Dodatek č. 1

Smluvní strany tímto prohlašují, že dne 23.3.2021 uzavřeli smlouvu o dílo, jejímž předmětem je provedení stavebních prací na veřejné zakázce s názvem: „**II/273 mezi Mělníkem a Chloumkem**“ (dál jen „**Smlouva o dílo**“). Na základě dohody smluvních stran a ve vazbě na čl. XV. odst. 14.1 Smlouvy o dílo, uzavírají smluvní strany tento dodatek č. 1 ke Smlouvě o dílo (dále jen „**Dodatek č. 1**“).

Název a evidenční číslo Stavby: II/273 mezi Mělníkem a Chloumkem Název stavebního objektu/provozního souboru (SO/PS): Komunikace	Číslo SO/PS / / číslo Změny SO/PS: 100/1	Číslo ZBV: 1
---	---	------------------------

Věc : „II/273 mezi Mělníkem a Chloumkem“ – Pokyn (ZBV č. 1)

Výpočet plochy položené vrstvy živice
list 1/2

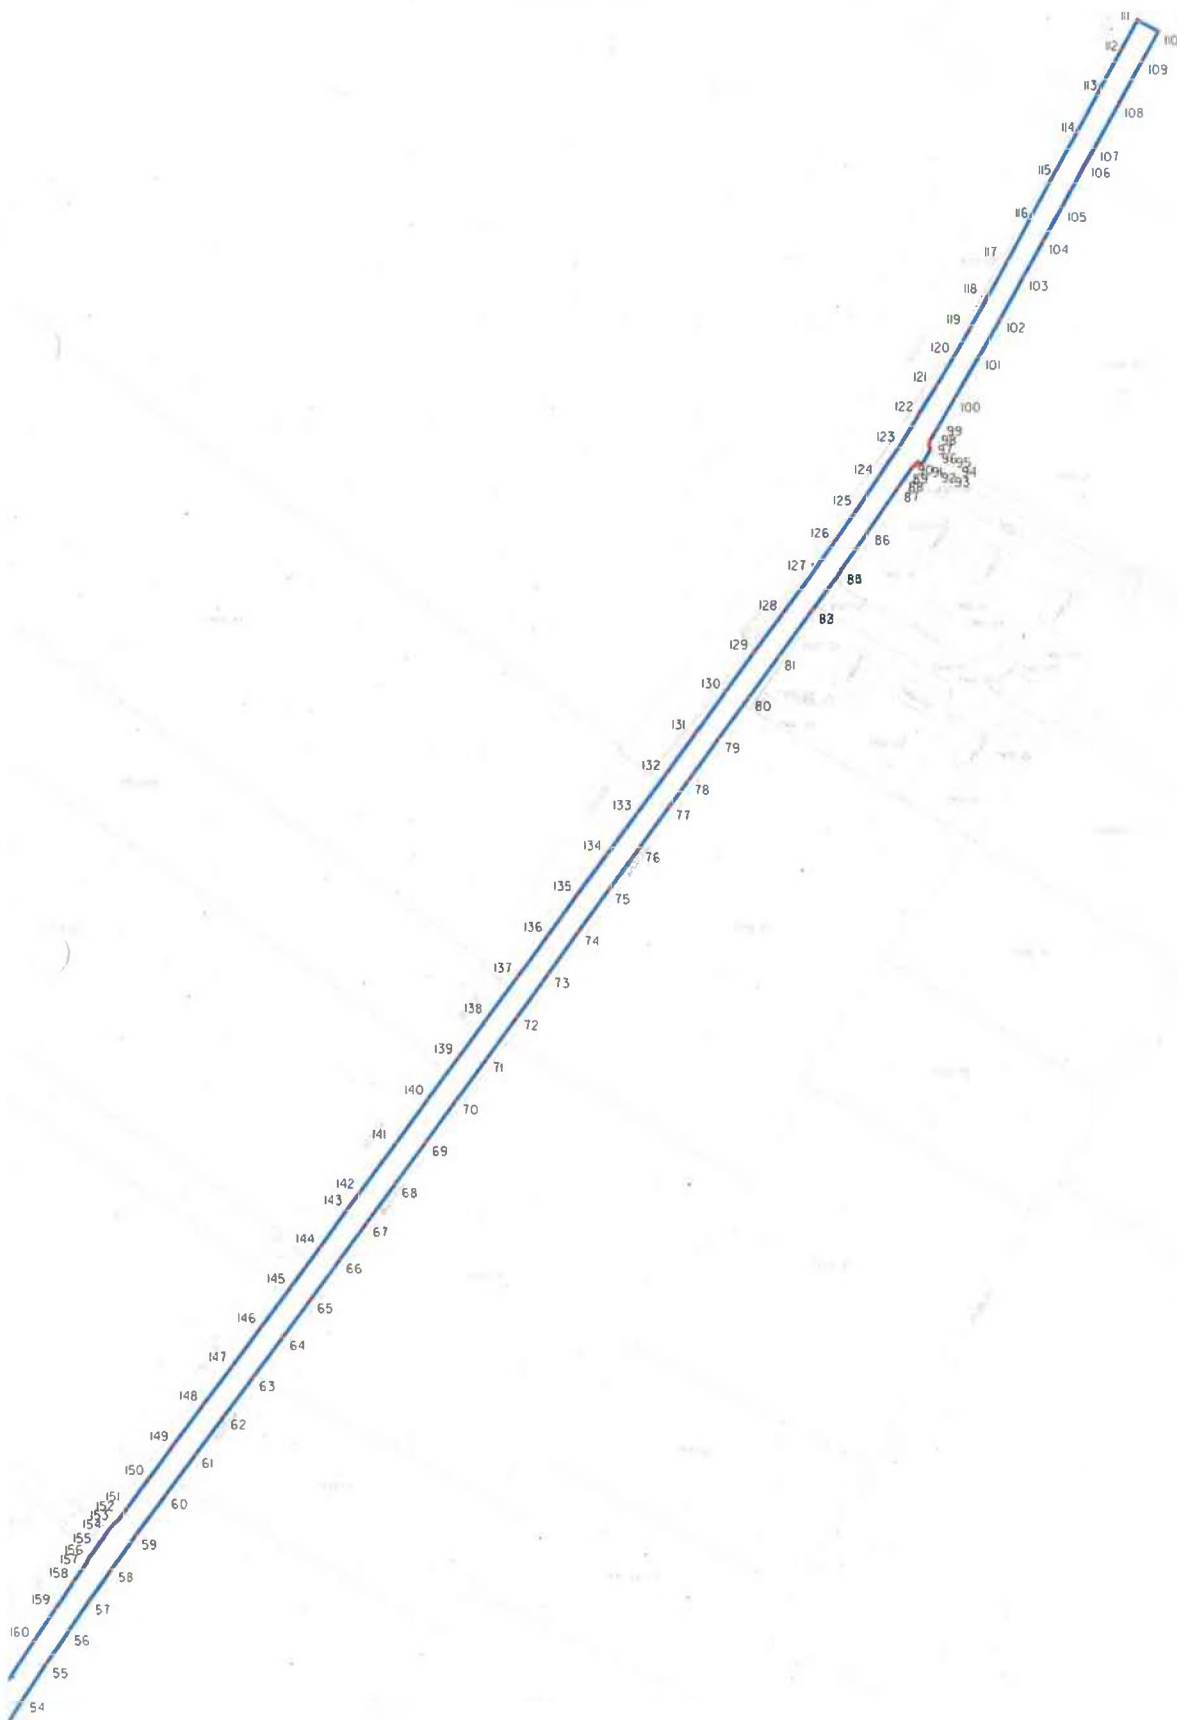
Dne 20.5.2021 bylo provedeno zaměření plochy položené vrstvy živice na komunikaci II/273 mezi Mělníkem a Chloumkem.

Plocha vrstvy živice je 6 896,5 m².
